Proyecto: LM-PI-AT-011-16

***PROYECTO: Diseño y Construcción del Puente sobre el Río Virilla
sobre Ruta Nacional 220 Sección La Trinidad de Moravia Paracito
de Santo Domingo. Licitación Pública No. 012-2004
INFORME FINAL***

EVALUACIÓN DE LA CALIDAD DE LOS MATERIALES, PROCESOS CONSTRUCTIVOS Y GESTIÓN. LM-PI-AT-011-2016

**INFORME FINAL DE AUDITORÍA TÉCNICA EXTERNA
EVALUACIÓN DE LA CALIDAD DE LOS MATERIALES, PROCESOS CONSTRUCTIVOS Y GESTIÓN
Diseño y Construcción del Puente sobre el Río Virilla sobre Ruta Nacional 220 Sección La Trinidad de
Moravia Paracito de Santo Domingo. Licitación Pública No. 012-2004.**

Figura 2. Línea de tiempo del proyecto a partir del 2006

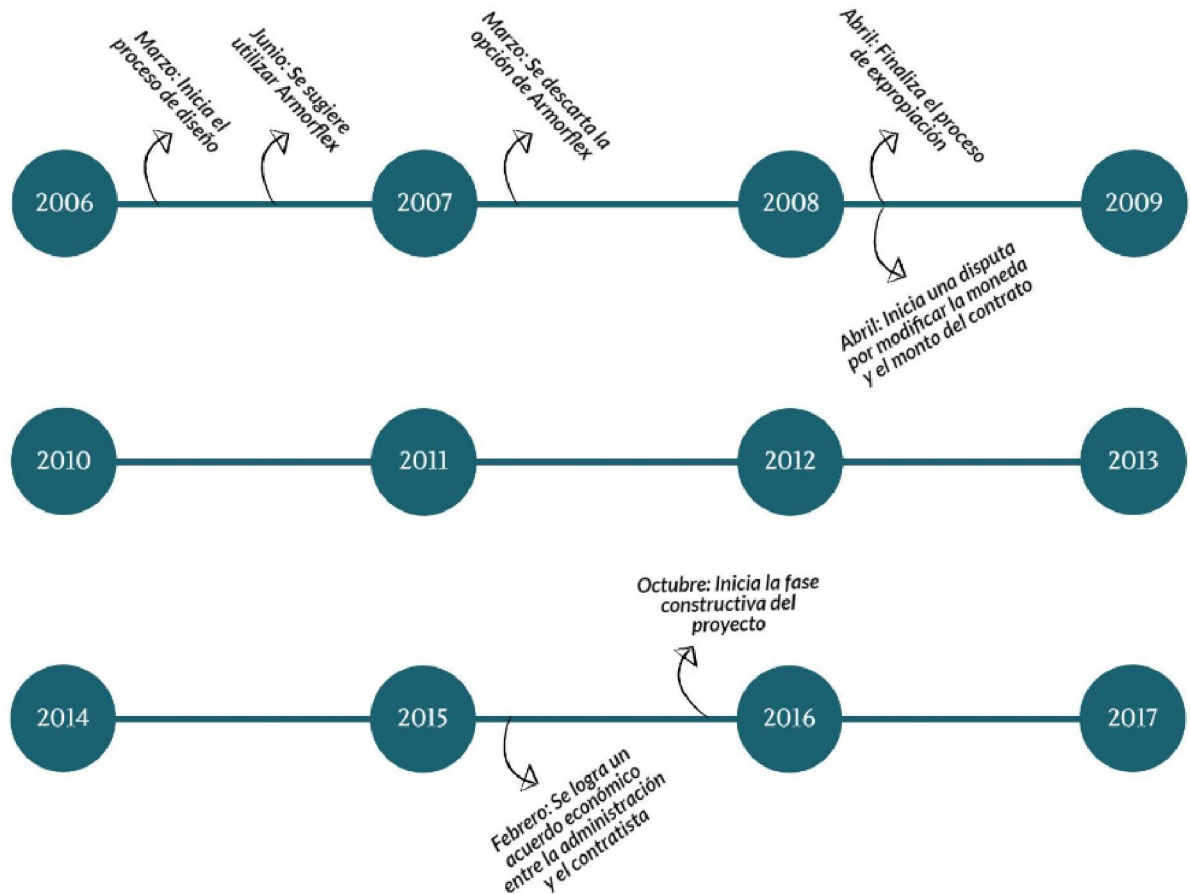
Basándose en la información previamente presentada se observa que hubo un atraso de 259 días en la ejecución del proyecto debido a un cambio que no se materializó y que además resultó no ser indispensable para la construcción del puente.

De forma similar que el anterior caso, basado en la información recabada por el equipo auditor, se observa que hubo un atraso de 121 días en el proyecto por desconocimiento de los permisos que se debían solicitar para el proyecto en cuestión.

Finalmente, es importante señalar que hubo una expropiación de una pequeña sección de terreno privado que se logró realizar hasta abril de 2008. Esta situación, a pesar de ser algo ajeno a la ingeniería de proyecto, generó importantes atrasos para poder dar la orden de inicio al proyecto.

Es criterio del equipo auditor que este tipo de debilidades en la gestión del proyecto ocasionan atrasos innecesarios en la ejecución del mismo, lo cual no sólo encarece el costo del proyecto sino que también tiene un alto costo debido a la pérdida de beneficio social al no materializarse de manera más oportuna.

Fotografía 4. Colocación con balde de grúa. Fecha: 7 de setiembre 2016 Fuente LanammeUCR

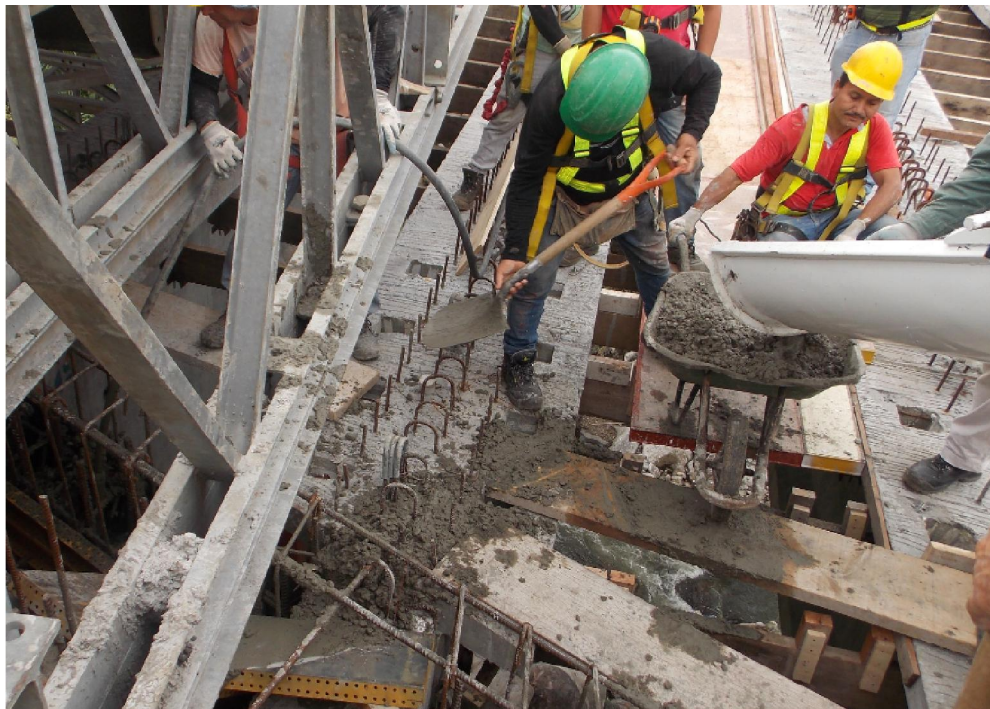
Sin embargo, también se observaron, en partes puntuales de la colada, prácticas inadecuadas en la colocación del concreto, como el lanzamiento del concreto con la pala, lo cual puede favorecer la segregación.

" El hormigón no deberá caer a la formaleta desde una distancia mayor a 1,5 metros a no ser que vaya a ser confinado con canaletas o tubos cerrados. Deberá cuidarse en llenar cada parte del molde depositando el hormigón lo más cerca posible de su posición final".

Es criterio del equipo auditor que, a pesar de que se realizó una colocación con pala se realizó sólo en un pequeño sector, deben evitarse prácticas constructivas inadecuadas que puedan afectar la calidad final de las obras construidas, y de esa forma evitar que la Administración deba incurrir en inversiones futuras para reparaciones producto de errores constructivos.

Gráfico 1. Resistencia a la compresión a los 28 días de las muestras tomadas por el LanammeUCR.

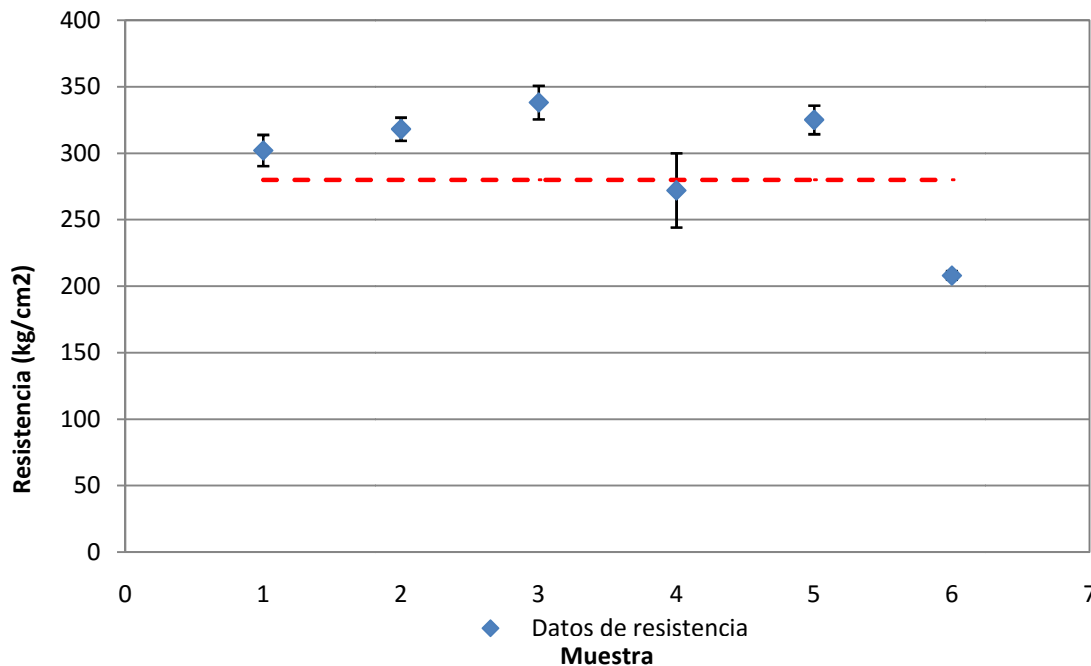
Se puede observar que la resistencia obtenida por las muestras 1645-16 y 2242-16 no cumplen con la resistencia especificada. Según CR-77 en la sección 602 A.04. Pruebas de resistencia del Hormigón apartado e) Evaluación de resistencias "Cuando el esfuerzo de compresión del concreto de una estructura o parte de ella sea menor al 85 por ciento de la resistencia característica especificada a los 28 días, se obligará a demoler la sección afectada." Basado en lo anterior la sección de la muestra 2242-16 no cumple con este umbral.

En el siguiente gráfico se puede observar los valores de resistencia a la compresión de cilindros fallados a 28 días, obtenidos por el LanammeUCR. Tal y como se aprecia, dos de los datos promedios se encuentran por debajo del límite establecido.
